Autorità di Bacino Distrettuale dell'Appennino Meridionale

Decreto del Segretario generale n. 123 del 27/02/2023

Oggetto: Richiesta parere per la "Realizzazione di una nuova struttura da adibire ad attività ricettiva nel suolo di proprietà del sig. Iosco Rocco Antonio in contrada Arioso nel comune di Castelmezzano", ai sensi dell'art. 18 delle Norme di Attuazione del PAI ex Autorità di bacino Basilicata;

ISTRUTTORIA PARERE DI COMPATIBILITA' IDROGEOLOGICA
Art. 18 delle NdA del PAI vigente

Ubicazione intervento in relazione alle aree del PAI (area R2 in verde)

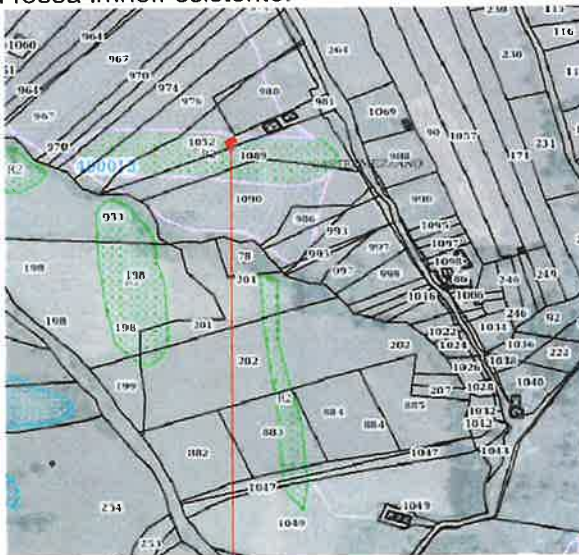
L'intervento progettuale ricade in area a rischio R2 e consiste in una nuova struttura di tipo ricettivo, a un solo piano, in una zona in cui già sono esistenti due fabbricati adibiti allo stesso uso. La nuova struttura, a distanza di 20 m circa dagli altri, sarà realizzata con splateamento per realizzare la fondazione, con la messa in posto di gabbia metallica su cui installare i pannelli laterali e la copertura, ancorati con conglomerato cementizio al piano fondale. La sistemazione esterna sarà incentrata sulla realizzazione di un marciapiedi, area di manovra automezzi e il collegamento per servizio igienici che verrà garantito da una fossa imhoff esistente.

VERIFICA POST-OPERAM
SEZIONE A-A'

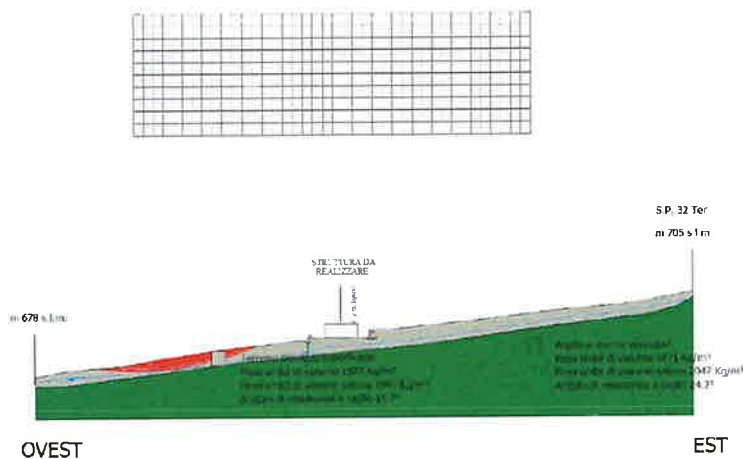
Alla luce di quanto scritto sopra, la Commissione concorda nel ritenere dimostrata la compatibilità dell'intervento, pur confermando la necessità di un monitoraggio del livello della falda e una verifica periodica dell'efficacia dell'intervento proposto :

Dopo aver valutato le integrazioni (con particolare riferimento a quelle pervenute a gennaio 2023 e a febbraio 2023) la Commissione, tenuto conto dell'approccio cautelativo nell'utilizzo dei parametri geotecnici – in particolare, per le coperture – e dei risultati delle verifiche di stabilità considerando anche l'abbattimento della falda, ritiene compatibile l'intervento con le seguenti prescrizioni:
